**PŘÍLOHA Č. 1 ODŮVODNĚNÍ AKTUALIZACE Č. 2 ZÁSAD
ÚZEMNÍHO ROZVOJE LIBERECKÉHO KRAJE**

**VYHODNOCENÍ PŘIPOMÍNEK
K AKTUALIZACI Č. 2
ZÁSAD ÚZEMNÍHO ROZVOJE
LIBERECKÉHO KRAJE**

Zpracoval: Krajský úřad Libereckého kraje, odbor územního plánování a stavebního řádu

Obr. 1 Znárodnění funkčního propojení variant záměrů silnice I/35 a variant přivedení dopravy z této silnice na Semilsko.

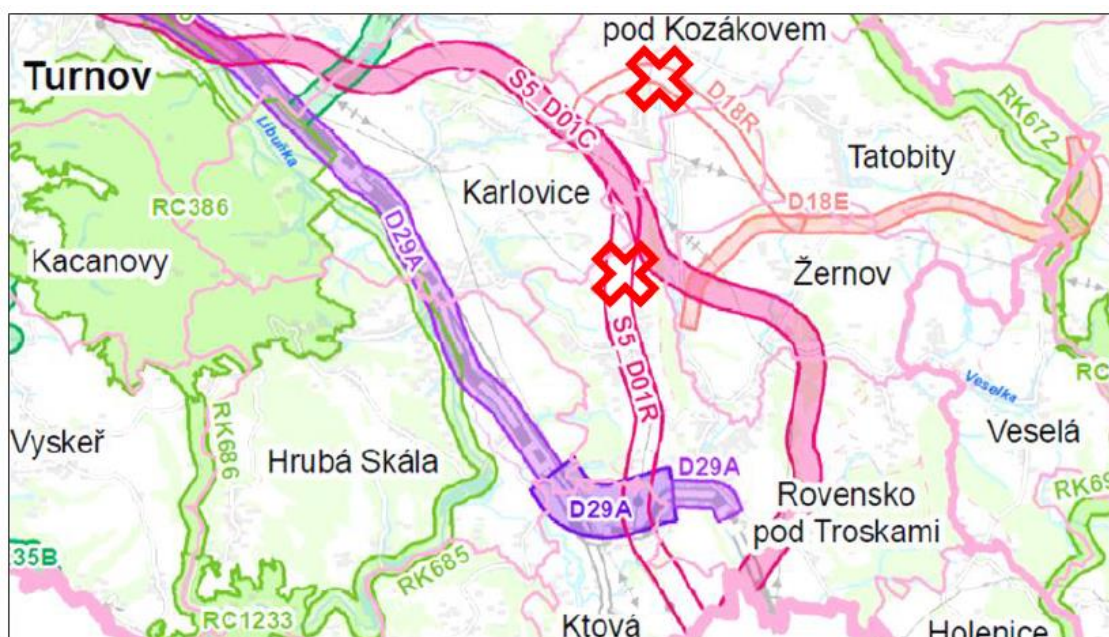
Se záměrem silnice I/35 Turnov – Úlibice je v ZÚR LK funkčně spojen i dopravní přivaděč z nové silnice I/35 Turnov – Úlibice do prostoru Semilsku (Zelený Háj) silnicí II/283. Různé varianty silnice I/35 pak podmiňují nutnost jiných řešení variant silničního přivaděče na Semilsko. Z následujícího obr. 1 je zřejmé, že pro silnici I/35 ve variantě S5_D01C je možné využít dopravní přivaděč ve variantě D18E z MÚK Žernov na Zelený Háj. Pro případnou variantu S5_D01R však dopravní přivaděč ve variantě D18E využít nelze a je třeba využít dopravní přivaděč ve variantě D18R z MÚK Volavec na Zelený Háj.

V případě vypuštění územní rezervy S5_D01R není důvod, aby v ZÚR LK zůstávala i nadále územní rezerva D18R. Územní rezerva D18R totiž není v ZÚR LK vymezena jako alternativa k návrhovému koridoru D18E, ale spíše jako nezbytné řešení pro případ, že by silnici I/35 nešlo realizovat v koridoru S5_D01C. Proto je v rámci Aktualizace č. 2 ZÚR LK navrhováno kromě vypuštění územní rezervy S5_D01R i vypuštění územní rezervy D18R.
